监理通知单

工程名称：汨罗 2×20 兆瓦渔光互补扶贫项目

编号：ZHJL-ML-056

事由：关于南琴线施工质量、安全事宜

铁塔接地圆钢裸露

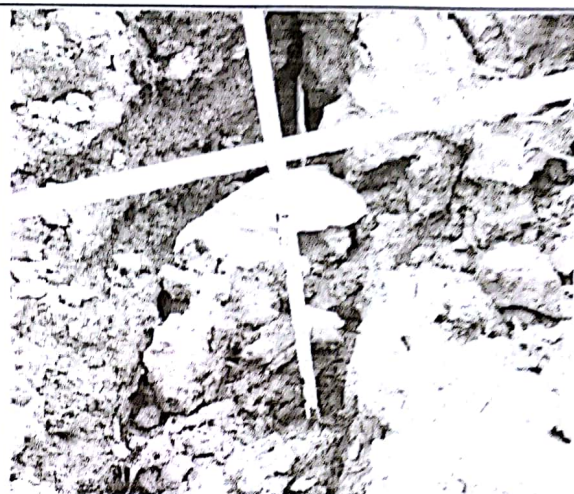
- 1、发现 45#铁塔接地圆钢裸露。（见附图 1）
- 2、个别铁塔接地预埋深度不符合设计要求。（见附图 2）
- 3、接地引下线敷设不符合规范要求。（见附图 3）
- 4、导线架空敷设时铁塔要有安全保护措施，防止铁塔倒塌。（见附图 4）
- 5、发现个别螺栓螺母未紧固到位。（见附图 5、6）

针对上述问题，要求施工单位严格按图纸设计及规范要求尽快整改，确保施工质量和安全。整改完成后自检合格再上报监理项目部复查，否则将给予严厉处罚。
